## 屋内のアクセスルートの設定について

第 1098 回審査会合（令和 4 年 12 月 6 日）からの主要な変更点について

第 1098 回審査会合（令和 4 年 12 月 6 日）からの主な変更点を以下に示す。

第1図 51m 倉庫・車庫エリアからのアクセスルートの道路拡幅イメージ

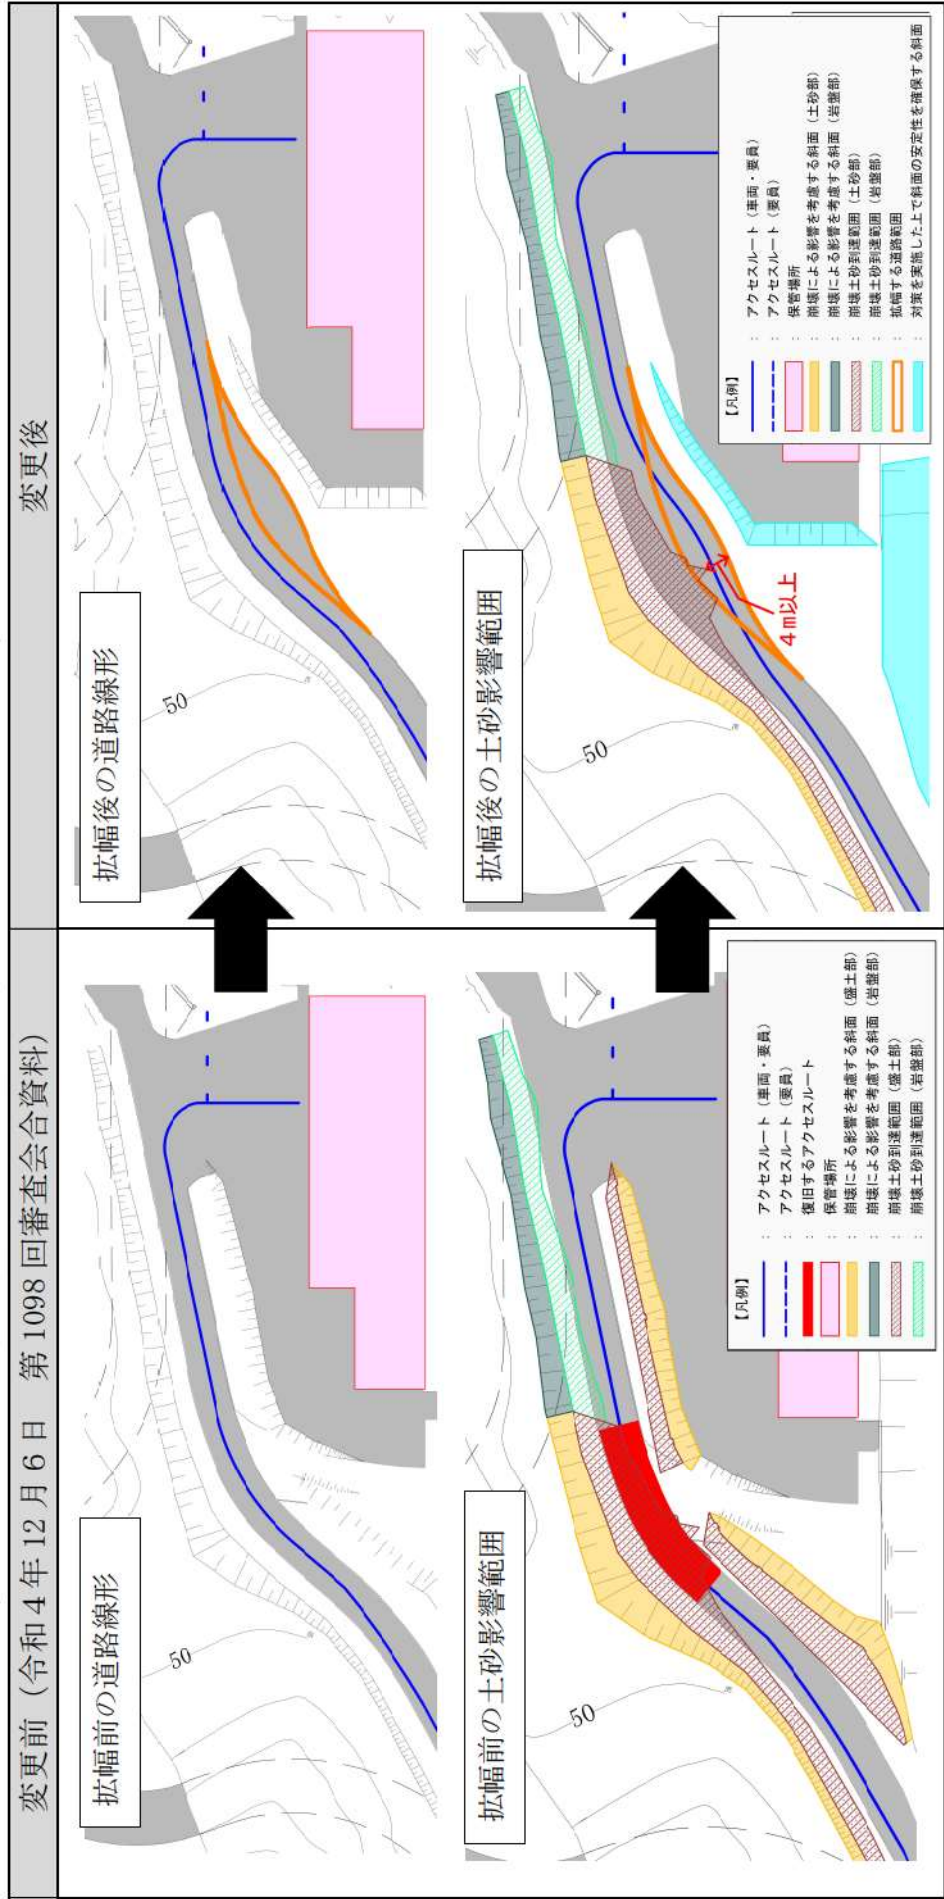
- ・屋外作業の有効性評価の制限時間に対する余裕時間を確保するため、51m 倉庫・車庫エリアからのアクセスルートが周辺斜面の崩壊影響を受けないよう道路の拡幅を行うこととした。(第1図参照)
- ・これにより、アクセスルート復旧作業なしで可搬型設備の通行が可能となった。

第2図 アクセスルート（要員）の追加（2号炉脇の法面箇所）

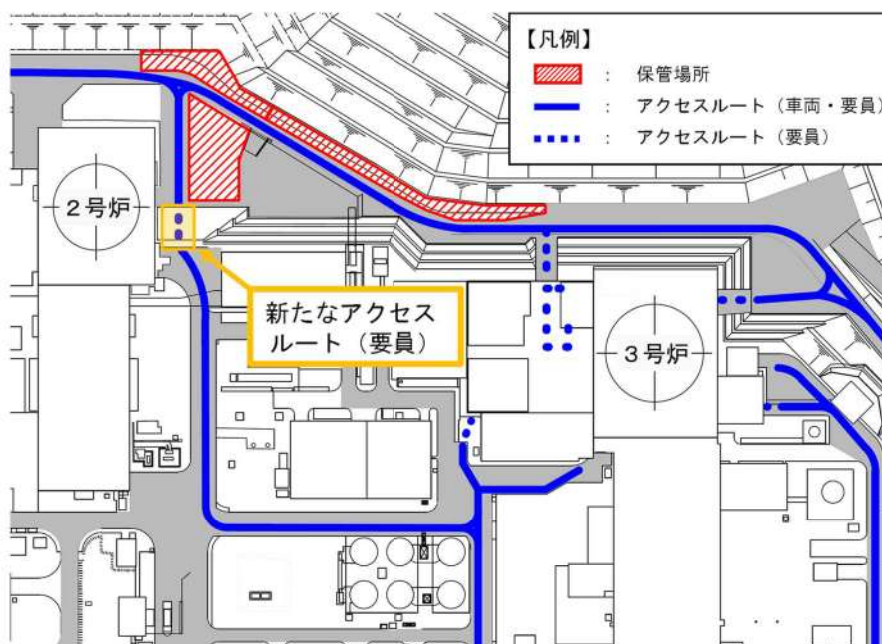
- ・ 2号炉脇の法面箇所については、ホース敷設後の充水確認及び定期的な点検を行うための固定梯子を設置し、アクセスルート（要員）を確保する。（第2図参照）
- ・ 使用済燃料ピット注水のホース敷設ルートのうち3号原子炉建屋東側を經由したルートについては、3号炉脇の法面箇所を通行しないルートに変更する。（第3図参照）

第4図 3号炉原子炉建屋西側を經由したルートの設定変更

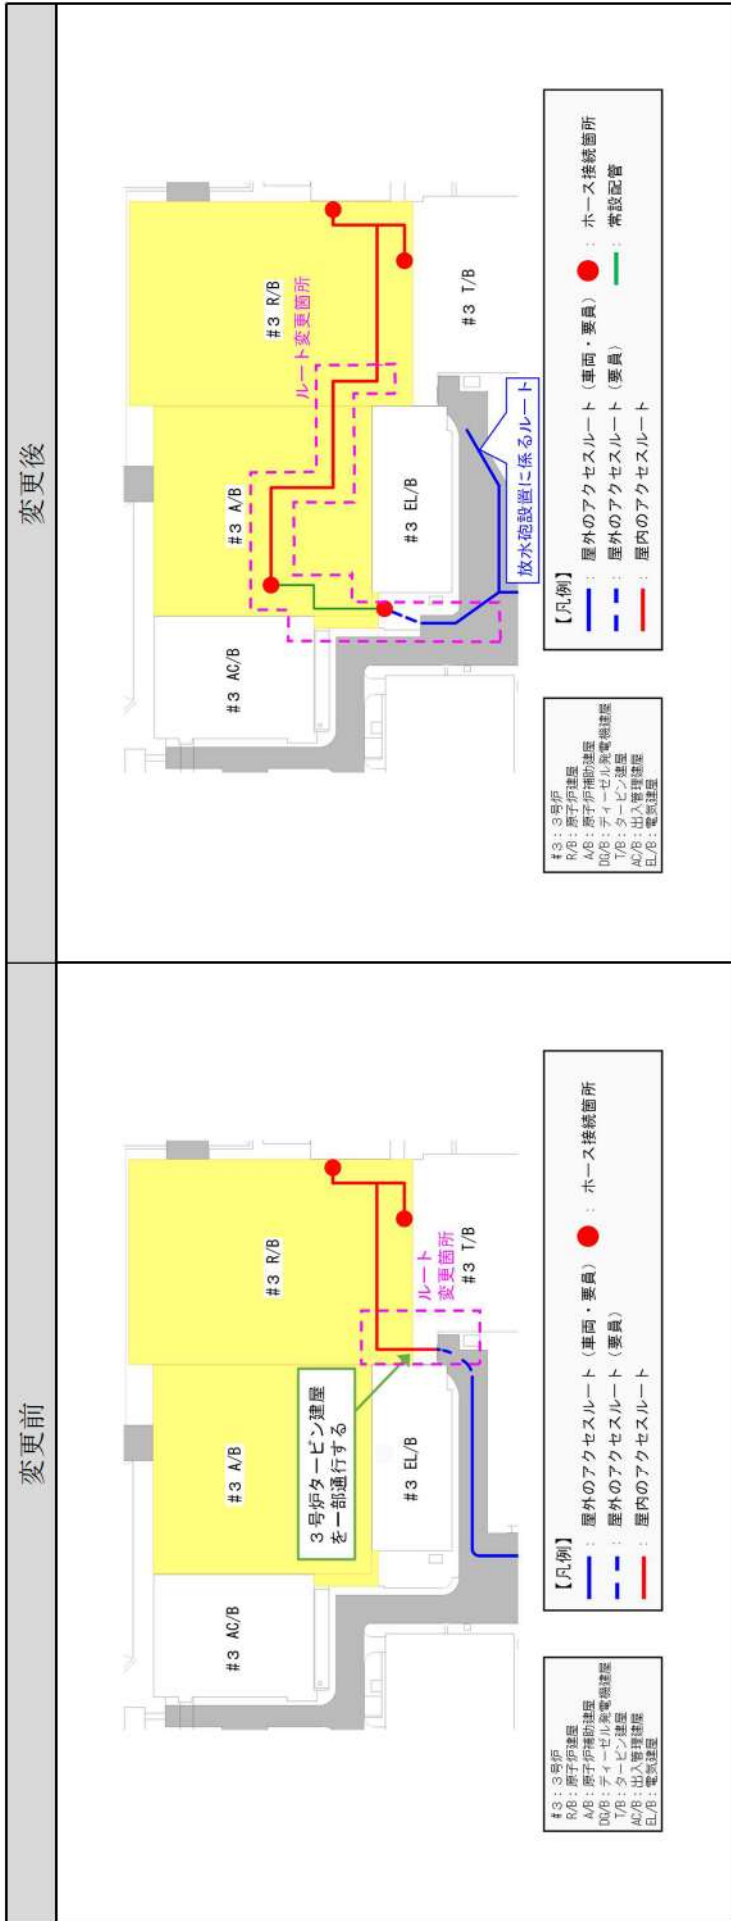
4. 3号炉原子炉建屋西側を經由したルートの設定変更
- 3号炉原子炉建屋西側を經由したルートは3号炉タービン建屋を一部通行するルートを設定していたが、女川2号炉における審査実績を踏まえ、地震によるタービン建屋内の配管破損等の影響を考慮して、3号炉タービン建屋を通行しないルートに設定変更している。（第4図参照）
  - 設定変更したルートを使用する以下①、②の作業について、要員、想定時間、ホース圧損等の成立性の確認を行った。
    - ①：原子炉補機冷却水系への通水確保（海水）
    - ②：ディーゼル発電機燃料油移送ポンプ及び可搬型タンクローリーを用いた燃料補給

第5図 原子炉補機冷却水系への通水確保（海水）の概略図

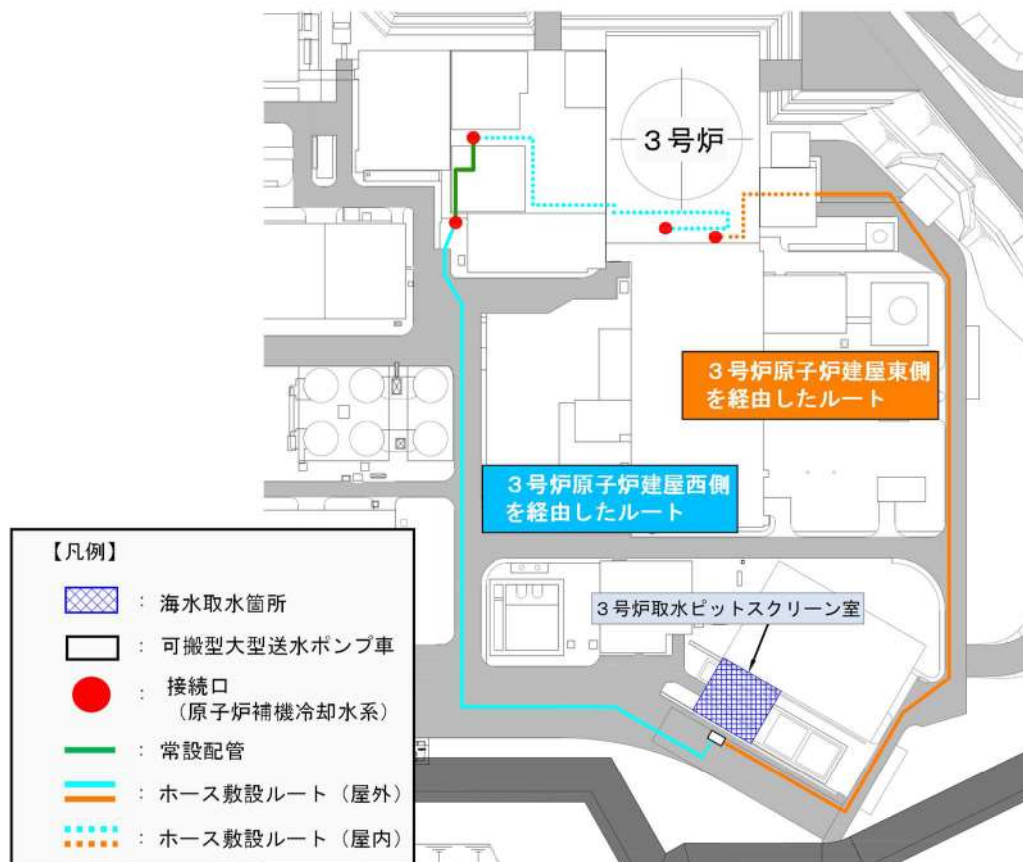
- 本作業のルート設定変更の結果を第 5 図に，設定変更に伴う要員数，想定時間等の結果を第 2 表に示す。
- ホース敷設等の作業量の増加により要員数を従来の 3 人から 6 人に増員させる必要があるが，想定時間である 4 時間 10 分に変更はなく，この想定時間内（所要時間目安：3 時間 20 分）に対応可能であることを確認した。要員数の変更による有効性評価の成立性への影響については第 6 図に示す。
- 原子炉補機冷却水系への通水に必要な流量は，ホース・配管圧損を考慮しても必要な流量が確保可能であることを確認した。
- 災害対策要員を 3 人から 6 人に増員したが，災害対策要員の総数 7 人に変更がなく有効性評価の成立性に影響がないことを第 6 図のとおり確認した。
  - 有効性評価のうち本作業の制限時間が最も短い「雰囲気圧力・温度による静的負荷（格納容器過圧破損）」を代表として記載した。
- 以上のことから，有効性評価の成立性に影響がないことを確認した。

変更前	変更後
要員数	<u>災害対策要員 3 人</u>	<u>災害対策要員 6 人</u>
所要時間目安	<u>3 時間 25 分</u>	<u>3 時間 20 分</u>
想定時間	4 時間 10 分	変更なし
系統成立性	187.5m <sup>3</sup> /h 以上 確保可能	変更なし
タイムチャート	<u>変更あり（詳細を第6図に記載）</u>

第8図 アクセスルートの溢水水位評価概要図の変更内容

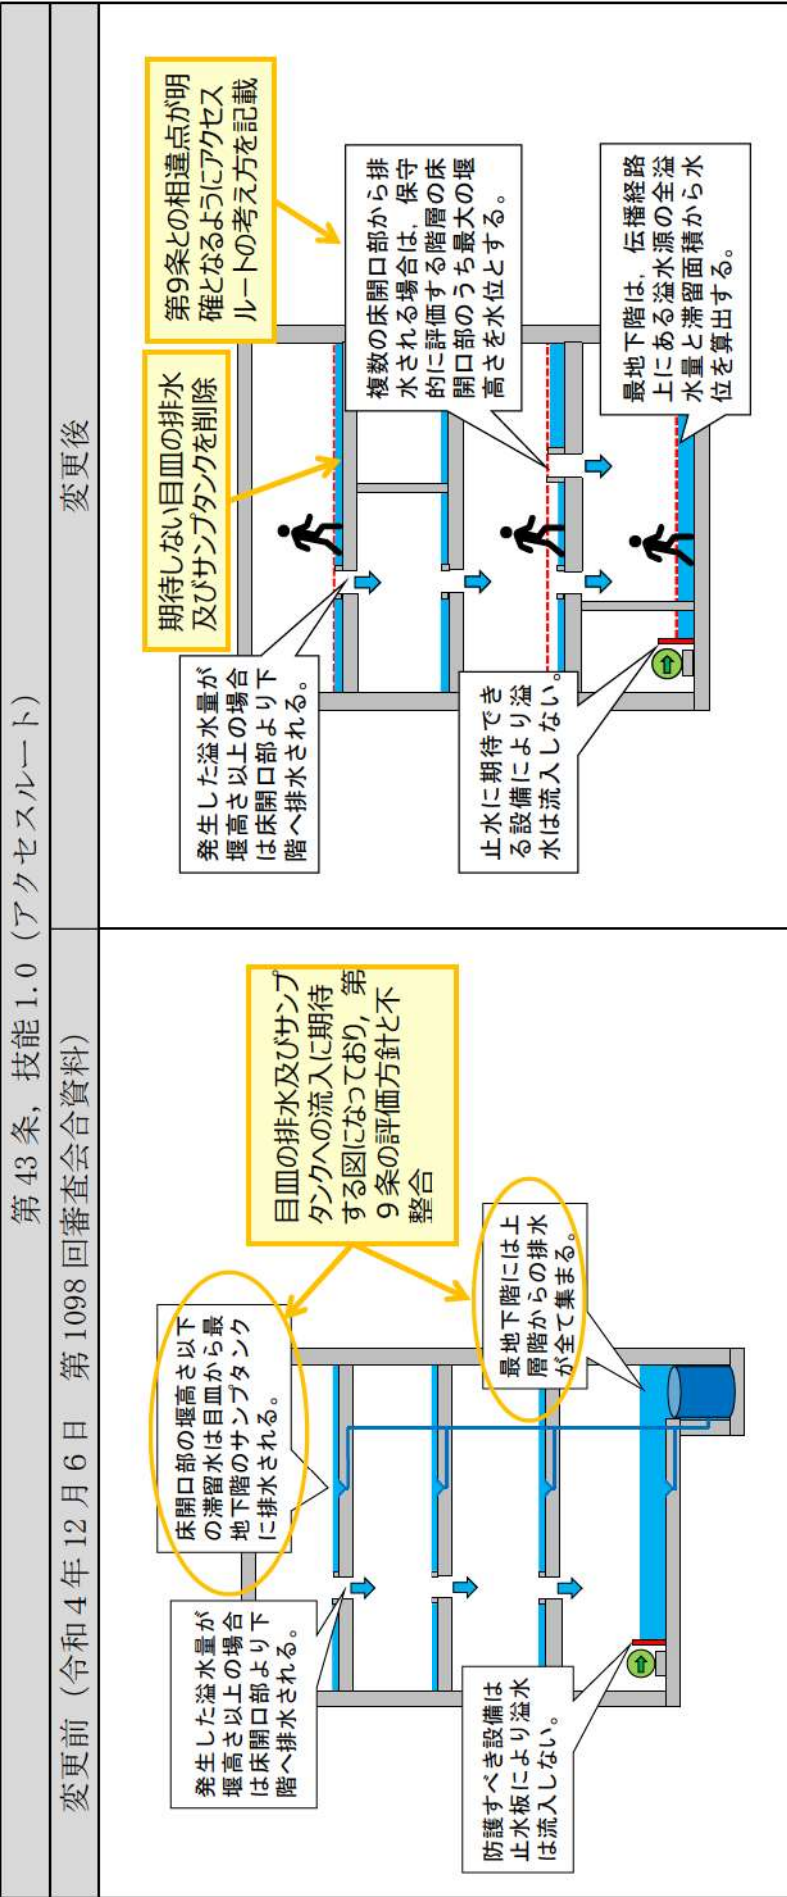
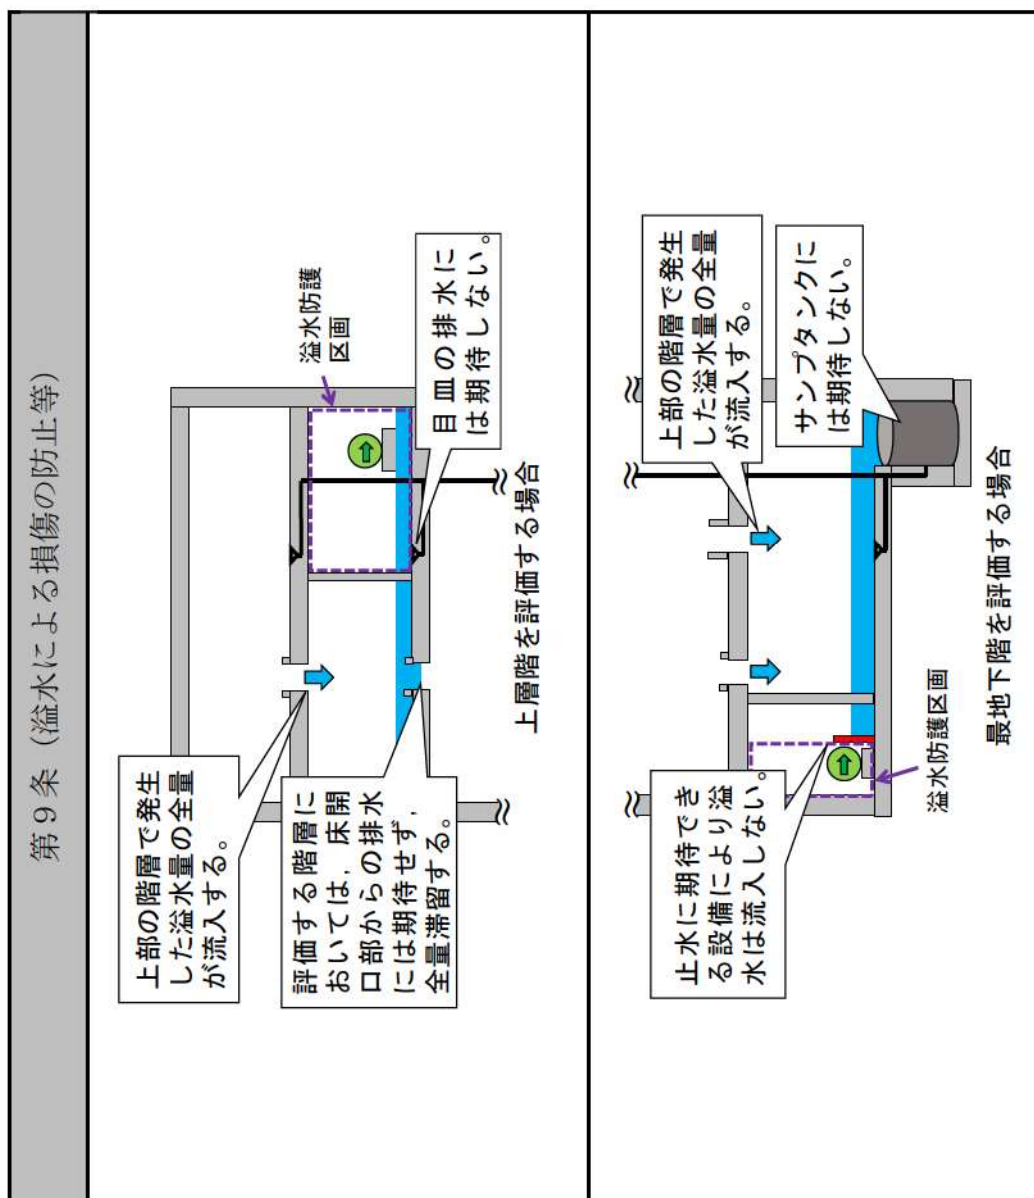
- ・ 設置許可基準規則第9条（溢水による損傷の防止等）の評価方針及び先行審査実績を確認し、屋内のアクセスルートにおける溢水水位の評価方法を記載した水位評価概要図を以下のとおり変更した（第8図（変更後））。
  - 第9条の溢水水位の評価方針では、目皿の排水及びサンプタンクへの流入に期待せず水位を評価している（第9図及び第4表）。アクセスルートの溢水評価もこれと同様の評価方針であるにもかかわらず、説明資料で示した水位評価概要図（第8図（変更前））では目皿の排水及びサンプタンクに期待する図となっていたことから、評価方針と整合するよう適正化した。
  - 一方、両者の評価方針については、第9条における溢水評価では、評価対象の階層においては床開口部の排水に期待せず、さらにその上の層階における溢水量（全量）を含めて溢水水位として設定することに対して、アクセスルートでの溢水評価では、より現実的な想定で、評価対象の階層においては床開口部からの排水に期待するとともに、当該箇所の最大堰高さを溢水水位として設定する点で相違している。このため、この相違点が明確となるよう溢水水位評価概要図を適正化した。

第9条 (溢水による損傷の防止等)	第43条, 技能1.0 (アクセスルート)
評価対象範囲		溢水防護区画	アクセスルートエリア <sup>*1</sup>
溢水源		地震により破損する機器 使用済燃料ピット(スロッシング)	
溢水量		設備の破損が複数箇所と同時に発生すること	
溢水伝播経路		床開口部(階段等)及び溢水影響評価において期待することのできる設備(堰等)の抽出を行い設定(溢水伝播経路図)	第9条を踏まえる
溢水水位	上層階の水位設定	複数ある伝播経路のうち溢水防護区画の水位が最も高くなるよう溢水経路を設定し, この場合の溢水量と滞留面積から水位算出	下階に排水される床開口部のうち最大堰高さを水位設定 <sup>*2</sup>
	目皿の排水 床開口部からの排水	期待しない	期待しない(第9条と整合)
最地下階の水位設定	複数ある伝播経路のうち溢水防護区画の水位が最も高くなるよう溢水経路を設定し, この場合の溢水量と滞留面積から水位算出	期待しない	期待する <sup>*2</sup>
評価基準	溢水水位<機能喪失高さ	溢水水位<通行困難な水位 <sup>*1</sup>	伝播経路上にある溢水源の全溢水量と滞留面積から算出した水位を設定 <sup>*1</sup> 溢水水位<通行困難な水位 <sup>*1</sup>
